**VILNIAUS MIESTO SAVIVALDYBĖS ADMINISTRACIJOS
INFRASTRUKTŪROS GRUPĖ**

Pirkimo ID 4607938 tiekėjams

**DĖL „OZO G., UKMERGĖS G. IR SIESIKŲ G. REKONSTRAVIMAS“ TARPTAUTINIO
PIRKIMO ATVIRO KONKURSO BŪDU ATSAKYMŲ Į KLAUSIMUS****1 klausimas:**

Techniniame projekte pateiktas galimo sprendinio papildomas paaiškinimas. Projekte siūlomas naudoti atraminis blokas, gamyklinis gaminys AT-1:

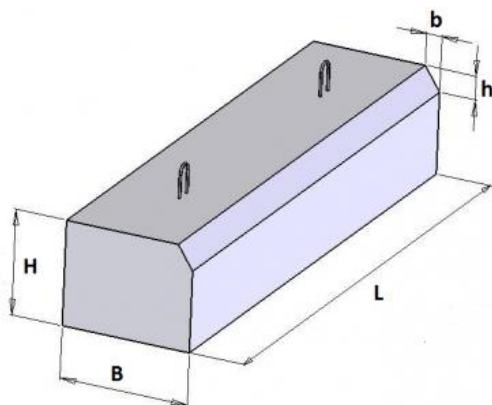
Pirkimo dokumentacijoje pateikto Techninio projekto SK-03 dalyje sąnaudų žiniaraštyje skyriuje „Užbaigiamieji darbai“ numatytas „Naujų pylimo šlaitų tvirtinimo plytelių įrengimas įskaitant išlyginto ir sutankinto žvyro-smėlio pagrindo paruošimą, cementinio skiedinio pagrindo įrengimą ir betoninių plytelių įrengimą“. Pateiktame projekte nėra numatytas atraminio bloko

plytelėms kūgio apačioje įrengimas. Įrengti šlaitų plyteles be atramos šlaito apačioje technologiškai negalima.

Prašome patikslinti, kiek metrų atraminių blokų kūgių apačioje reikės įrengti?

Prašome nurodyti blokų matmenis bei pateikti skersinius blokų įrengimo brėžinius bei papildyti Sąnaudų žiniaraščius Excel formoje atraminių blokų įrengimo darbais.

Perkančioji organizacija atsako, kad bus įrengiami 72 m atraminių blokų kūgių. Pateikiamas papildytas sąnaudų kiekių žiniaraštis Excel formate: skirtuko „SK-03_dalis_IV_etapas“ skyriaus „Užbaigiamieji darbai“ nauja 28.2 pozicija „Šlaitų tvirtinimo atraminių blokų AT-1 įrengimas“ (pažymėta raudonai) – 36 vnt.

Kubatūra m³ 0,39

Plotis B mm 500

Plotis b mm 60

Aukštis H mm 400

Aukštis h mm 90

Ilgis L mm 2000

Svoris kg 950

Viso 36 vnt. tokių blokų.

Taip pat pažymime, kad tiekėjas gali siūlyti darbo projekte naudoti ir analogiškus gaminius, kurie yra neprastesnių savybių.
